Präzisierung der Vergabeunterlage - Aufforderung zur Abgabe eines Angebots

Präzisierung 02

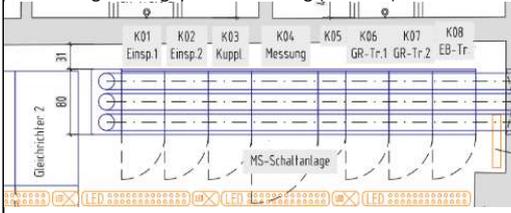
Ifd. Nr.	VU	Los	Betrifft	Frage	Antwort
Präzisierung 01					
1	1	-	Pos. 01.02.0080 Druckausleitkanal MS-Anlage	Die Zertifizierung des Druckausleitsystems der Mittelspannungsanlage sieht ausschließlich einen seitlichen Anschluss der Druckausleitrohre an der Anlage vor (an Querseite der Anlage). Eine rückseitige Anordnung (an der hinteren Längsseite der Anlage), wie in den Ausschreibungsunterlagen dargestellt, ist nicht möglich. Wie und welche Ausführung soll im Angebot berücksichtigt werden?	Die Einschränkung bzgl. der Zertifizierung der MS-Anlage war zum Zeitpunkt der Erstellung der Ausschreibungsunterlagen noch nicht bekannt. Unter dieser neuen Randbedingung soll das Druckausleitsystem neu links neben dem Feld K01 (Einspeisung 1) angeordnet werden. Die Rohre sollen von der linken Seite der MS-Anlage über die gesamte MS-Anlage hinweg zur östlichen Außenwand geführt werden, nicht mehr durch den EB-Traforaum. Aufgrund der Breite des Abschnittes der Rohraufführung am Sockel ist eine Anordnung der Rohre an der rechten Seite der MS-Anlage nicht möglich, da hierbei der Bogen in den Rohren vor der Entlastungsklappe nicht fachgerecht ausgeführt werden kann. Die Entlastungsklappe ist in der östlichen Außenwand einzubauen. Planauszug aus angepasster Planung (Entwurf):
